An den Grossen Rat

15.1824.02

Bericht der Bau- und Raumplanungskommission

Areal F. Hoffmann-La Roche AG Bebauungsplan Grenzacherstrasse (Nordareal)

(Abb. 23 auf Seite 40 des Ratschlags)

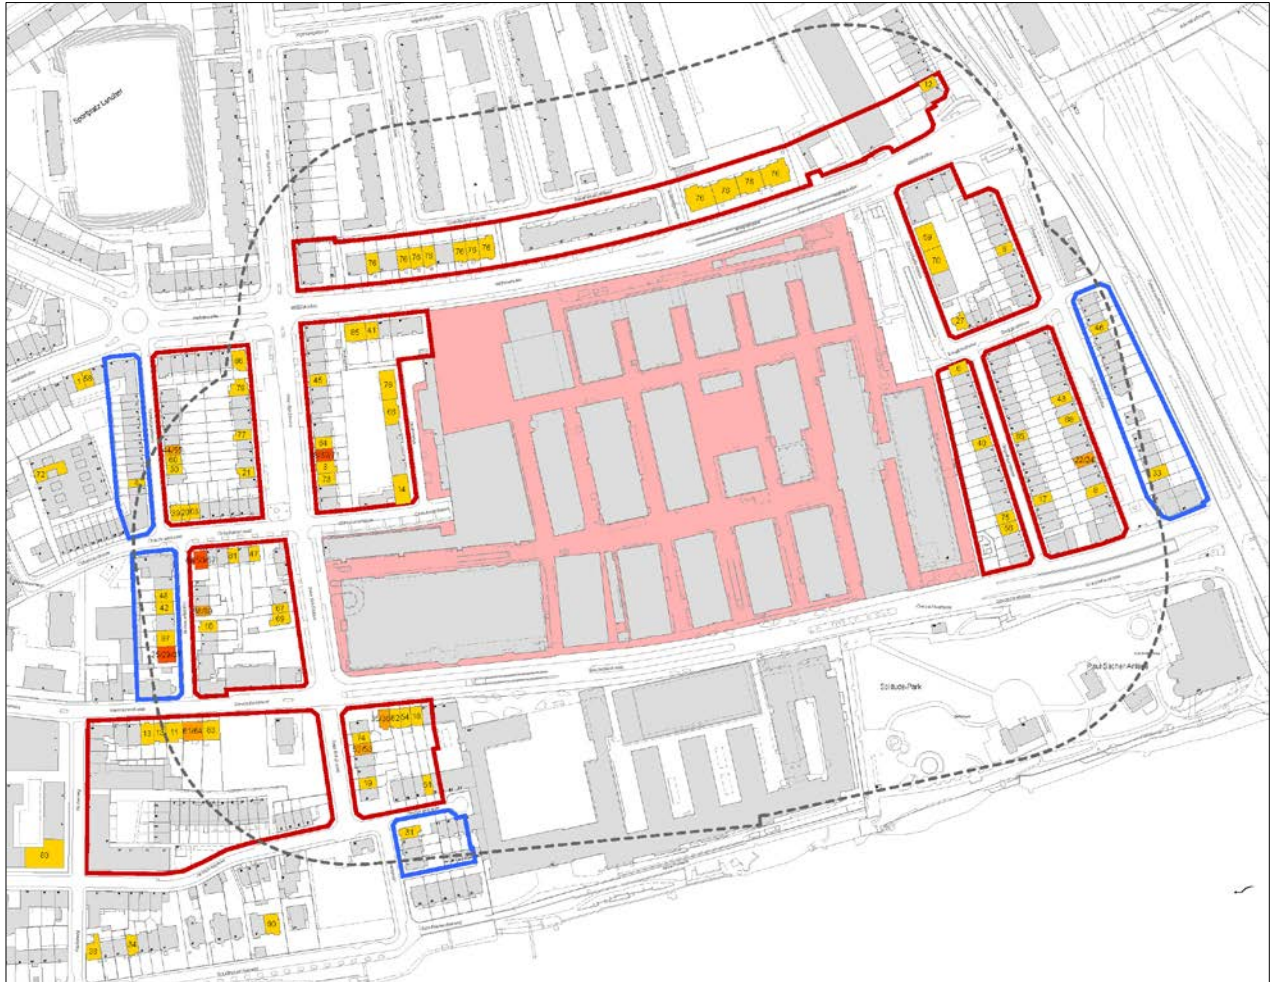
In formeller Hinsicht hat sich die Kommission mit der Frage der Einsprachelegitimation auseinandergesetzt. Der Regierungsrat legt im Ratschlag seine Überlegungen zur Legitimationsprüfung ausführlich und sorgfältig dar. Er führt unter anderem aus, dass für ein Hochhaus mit einer Höhe von rund 200 m die reine Sichtverbindung und auch ein kurzzeitiger Schattenwurf alleine noch keine Einsprachelegitimation begründen können. Der Regierungsrat bejaht die Legitimation von Eigentümerinnen oder Mietern von Parzellen in den Baublöcken in unmittelbarer Nachbarschaft zum ganzen Planungssperimeter des neuen Bebauungsplans. Einsprechende, die durch mehr als eine Strasse vom Planungssperimeter getrennt sind, sollen nicht einspracheberechtigt sein. Legitimiert sind gemäss dem Regierungsrat Einsprechende in den in der folgenden Abbildung rot umrandeten Baublöcken:

Die Kommission kann die Argumentation für diese Abgrenzung im Wesentlichen nachvollziehen. Sie bezweifelt aber, dass sich aufgrund der generellen Erwägungen des Regierungsrats der Kreis der zur Einsprache Legitimierten in aller Eindeutigkeit abgrenzen lässt. Die Schematisierung führt in Einzelfällen zu nicht restlos befriedigenden Resultaten. So sind gewisse Parzellen legitimiert, die in grösserer Entfernung zum Planungssperimeter (und insbesondere zum Bau 2) liegen als einzelne nicht legitimierte Parzellen. Die Kommission beantragt dem Grossen Rat deshalb, die Legitimation nicht ausschliesslich über Baublöcke zu definieren, sondern zusätzlich weitere Einsprechende in einer gewissen räumlichen Nähe zum Planungssperimeter als legitimiert anzusehen. Angemessen erscheint es der Kommission, im Zweifel auch die Legitimation von Einsprechenden auf diejenigen Parzellen zu bejahen, die sich gegenüber den vom Regierungsrat als einzig legitimiert angesehenen Baublöcken befinden und in einem Abstand von nicht mehr als maximal rund 125 m zum Planungssperimeter stehen. Die BRK hat das BVD beauftragt, den entsprechend erweiterten Einspracheperimeter planerisch darzustellen. Dieser wird nachfolgend abgebildet. Die Einsprechenden im erweiterten Bereich (blau umrandet) sind zusätzlich legitimiert.

Es sind dies:

- Einsprachen 25, 29, 37, 42, 48 und 87 am Rosengartenweg
- Einsprache Nr. 4 an der Ruhrbergstrasse war ohnehin bereits legitimiert
- Einsprache Nr. 31 an der Alemannengasse
- Einsprachen Nr. 33 und 46 an der Schwarzwaldallee

Konkret beantragt die BRK, auch die Legitimation der oben aufgeführten Einsprechenden zu bejahen: Im Ergebnis ändert die Erweiterung des Kreises der legitimierten Einsprechenden durch die BRK nichts, da die Einsprachen materiell aus den im Ratschlag und im vorliegenden Bericht der BRK dargelegten Gründen teilweise oder vollständig abzuweisen sind.
